岡山市南区飽浦～玉野市田井付近

変更箇所及び理由

第3次緊急輸送道路の変更
(山田槌ヶ原線の追加)

岡山市南区浦安付近

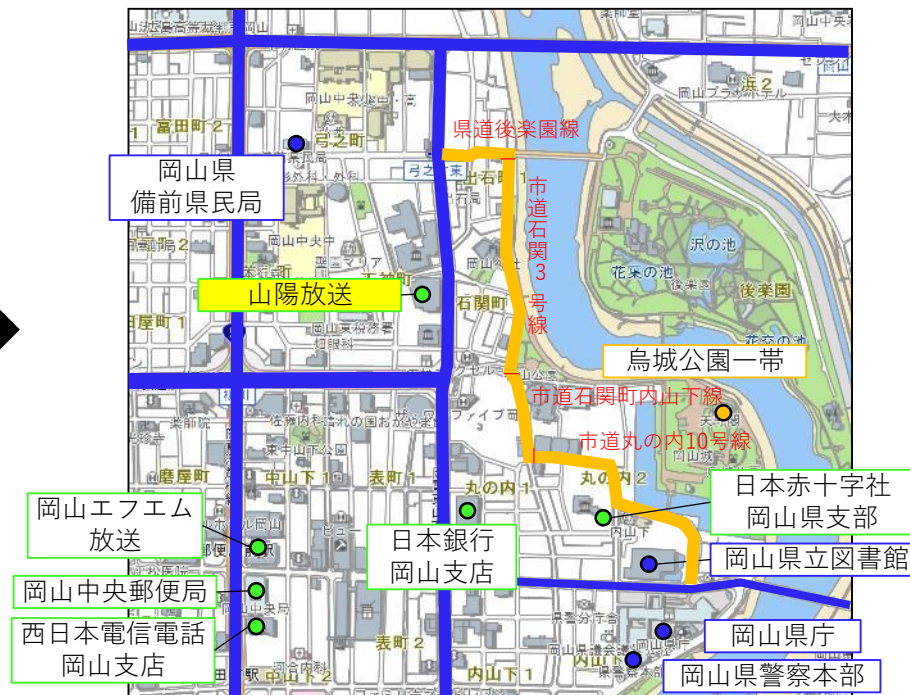
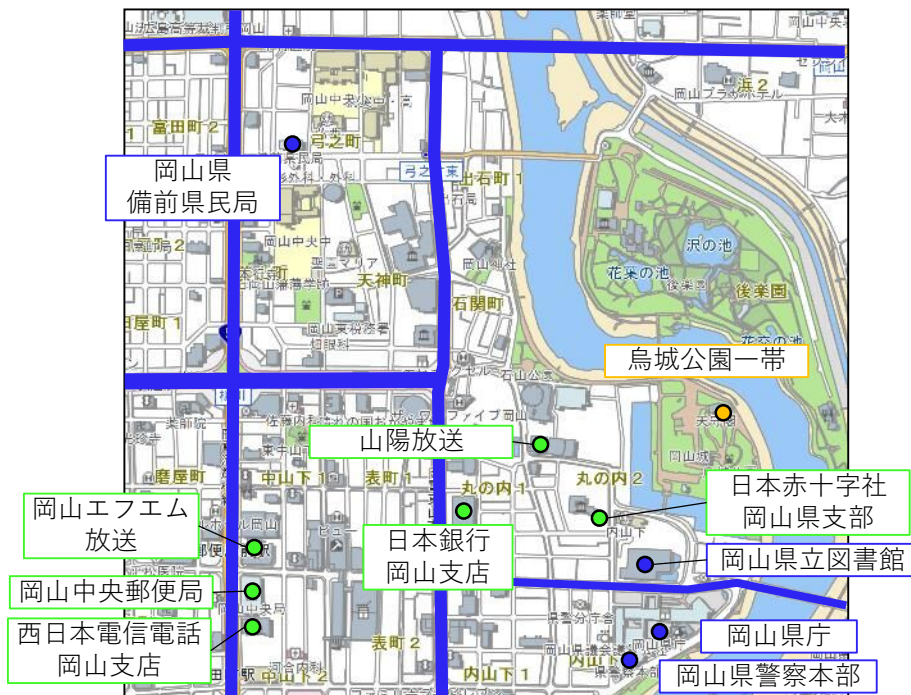
第2次緊急輸送道路の変更

(市道浦安西町築港元町線の削除、市道藤田浦安南町線の追加)

岡山市南消防署の移転

市道藤田浦安南町線の開通による路線の多重化による代替性の確保

岡山市東区西大寺付近

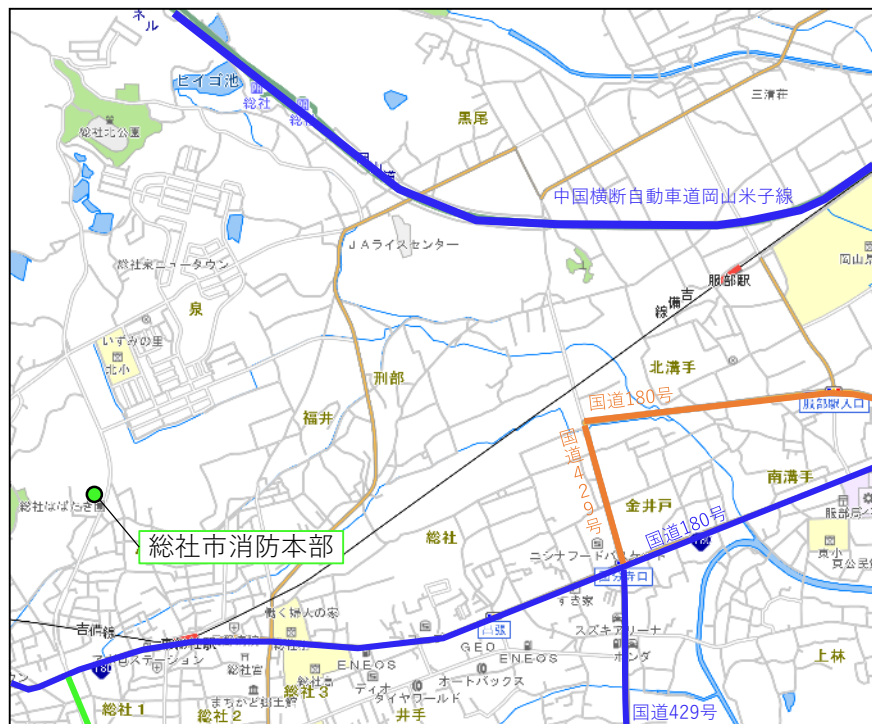
第1次緊急輸送道路の追加 (国道2号から西大寺病院まで)

第2次緊急輸送道路の追加 (県道岡山牛窓線、県道西大寺山陽線)

西大寺病院の災害拠点病院への変更 (3次→1次)、移転によるもの
路線の多重化による代替性の確保

総社市総社付近

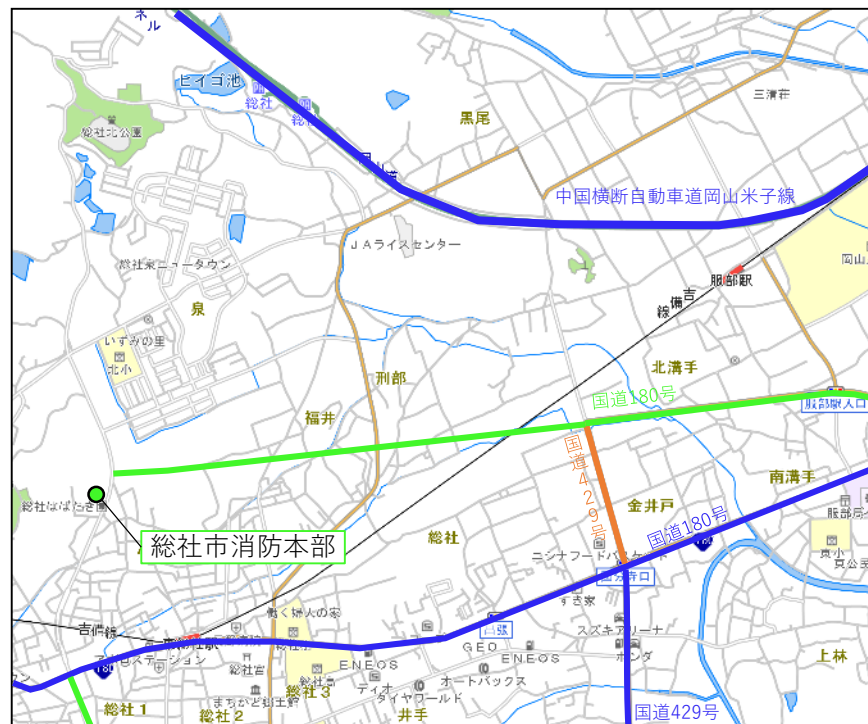
第2次緊急輸送道路の変更（国道180号（バイパス）の延伸）

バイパスの完成によるもの
